Programme d'aménagement hydraulique de lutte contre les crues et les inondations du Pansard et du Maravenne - Commune de la Londe les Maures (83)

Addendum en réponse aux courriels de demande de complément en date du 25/03/2019 et du 12/12/2019

Numéro du projet : 15MHY001

Figure 1 : Carte indiquant la zone inondable en phase aménagée pour une crue type Janvier 2014

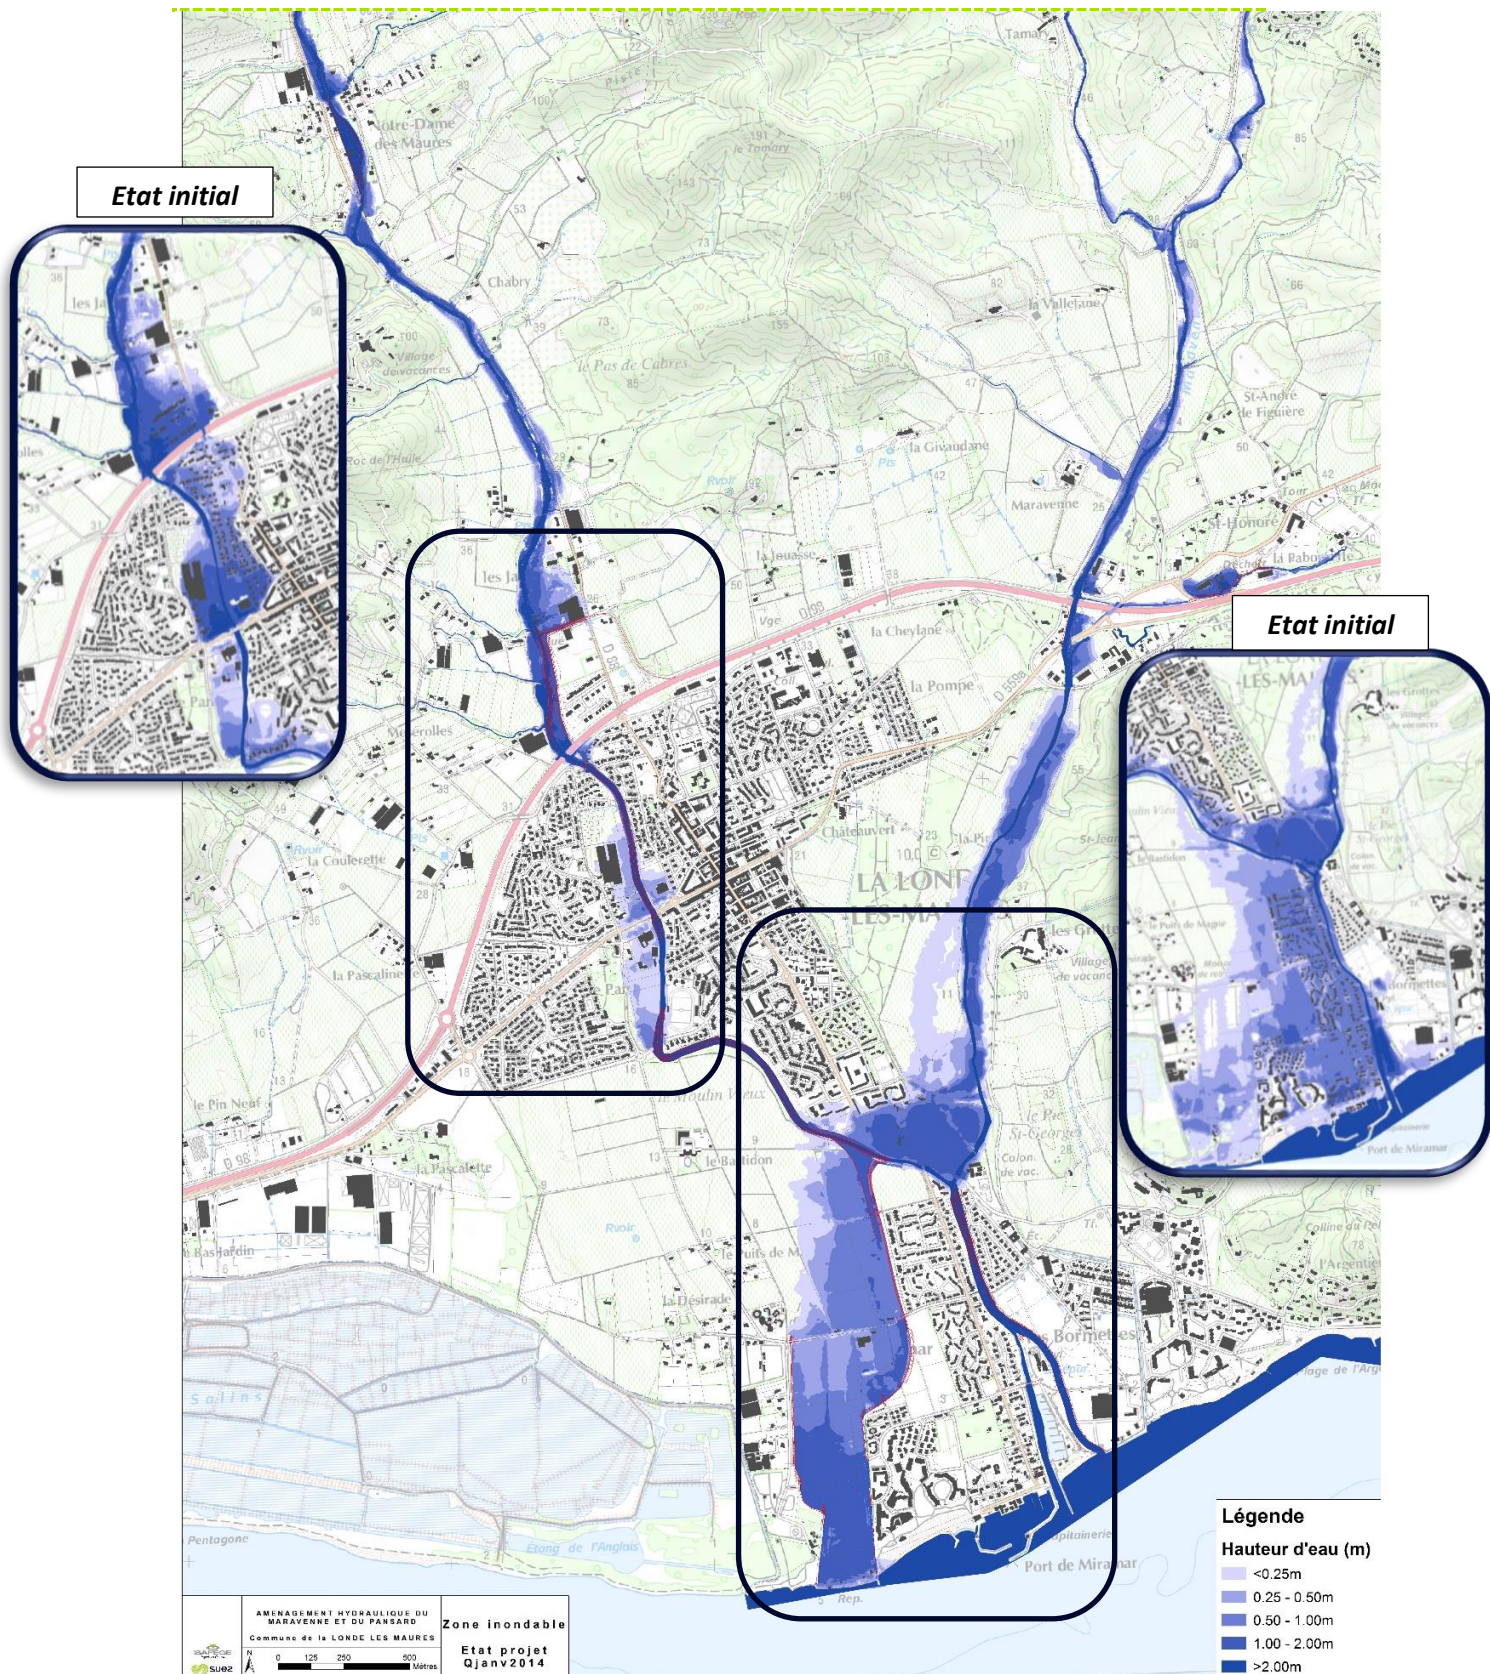
2.2 La crue de référence tout au long de l'étude rappelle les inondations de janvier et novembre 2014 **sans établir de niveau de crue relatif, décennal, trentennal, cinquantennal, centennal, avec des hauteurs d'eau et des côtes altimétriques**, ce qui est à établir plus précisément comme base de travail partagé entre les plans hydrauliques et les plans paysagers. L'étude paysagère n'aborde pas les effets conjugués en période pluvieuse de la submersion marine et des aléas d'inondation.

Le risque étant une convergence des deux phénomènes avec un engorgement du Maravenne au niveau du port et une remontée des côtes d'inondations tout au long du Maravenne. **Ces effets conjugués devraient faire l'objet d'une analyse prévisionnelle et technique.**

Le programme d'aménagement est dimensionné pour gérer sans débordement important une crue type janvier 2014 (d'occurrence 30 ans). C'est la crue de protection.

Néanmoins quelques secteurs restent inondables (cf. cartographie ci-après) :

- Les terrains en amont de la cave coopérative,
- Les terrains rive droite en amont du pont Ducournau,
- De légers débordements en rive droite du Maravenne en aval de la confluence (hauteurs d'eau faibles et compatibles avec les vides sanitaires des maisons inondées),
- La plaine du Bastidon, utilisée comme zone d'expansion des crues.

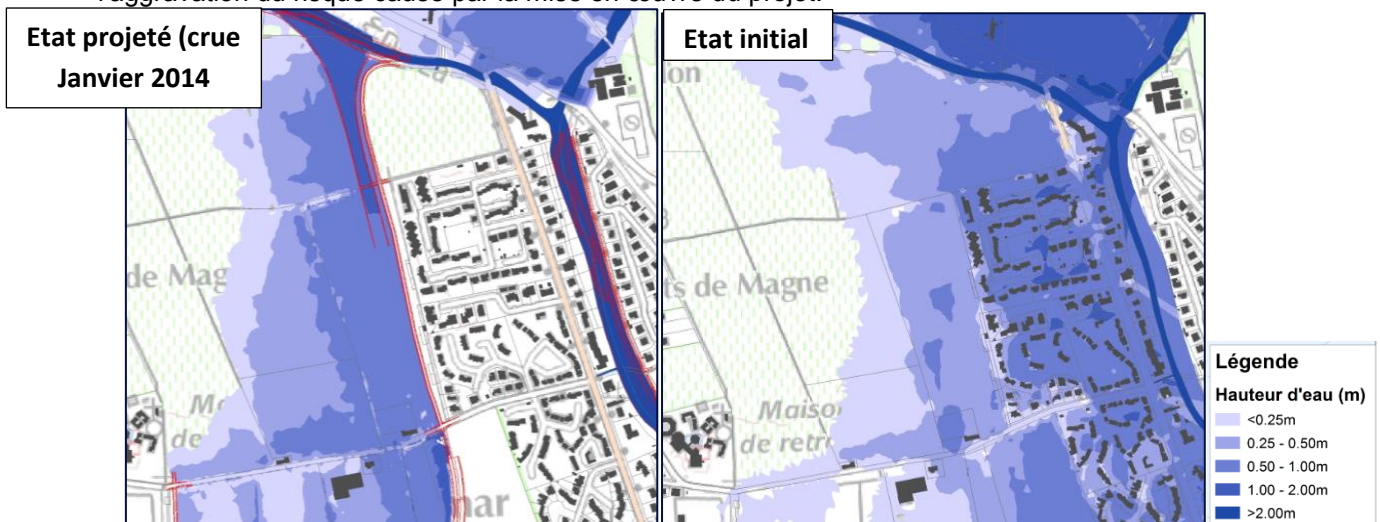
Pour limiter les impacts, outre une ré-étude d'un projet moins impactant, la mise en place d'un merlon coté plaine agricole du Bastidon est à étudier comme cela a été fait coté urbanisation.

Comme détaillé dans l'étude d'impact, il est donc considéré que pour **une crue décennale**, la surface supplémentaire concernée par les débordements est effectivement **de 6,5 ha** et non **15,5 ha (3 ha pour une crue de type janvier 2014)**. Il en est de même en ce qui concerne la surface de la servitude de sur-inondation, pour laquelle une discussion raisonnée doit avoir lieu car il est **impossible de considérer qu'aucune emprise de la plaine du bastidon n'est inondable en état actuel dans le calcul des surfaces sur-inondées** (inondations constatées, terrains en zone rouge du PPRI en vigueur soit « zone estimée très exposée et dans laquelle il ne peut y avoir de mesure de protection efficace », résultats des simulations hydraulique menées dans le cadre du projet). Enfin, dans le courrier de la Chambre d'Agriculture, il est évoqué la prise en compte de la présence d'un bâtiment logeant un salarié de l'exploitation dans l'évaluation des mesures. Sauf erreur d'appréciation, la localisation de ce bâtiment est reportée ci-après sur l'extrait du PPRI :

Ce bâtiment est donc déjà en état initial localisée dans une **des zones de la Commune les plus à risque vis-à-vis du risque inondation**. Toutefois, il est possible d'étudier plus en détail l'aggravation du risque causé par la mise en œuvre du projet.

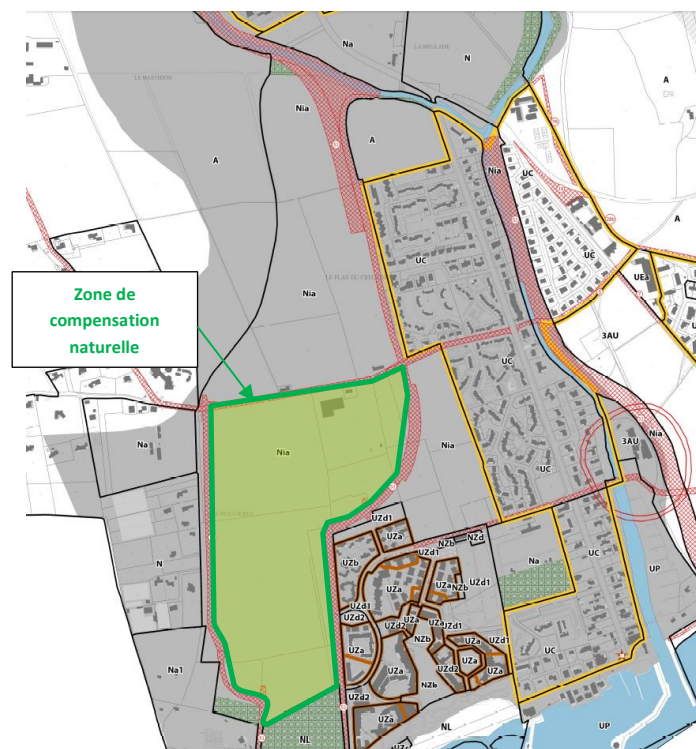
Enfin, sur le foncier des exploitations horticoles pour lesquelles une relocalisation est à prévoir, le site bénéficie d'un potentiel agricole. Il est demandé d'étudier l'implantation de productions agricoles résilientes à l'inondation.

En ce qui concerne l'horticulture, **une concertation poussée entre l'exploitant et la commune** a déjà eu lieu dans le cadre de l'élaboration du projet et la compensation financière de l'ensemble de l'exploitation tant sur le foncier exploité que sur les équipements et bâtiments est effectivement prévue. **Cette compensation sera dans la mesure du possible réalisée à l'amiable et si désaccord par voie d'expropriation.**
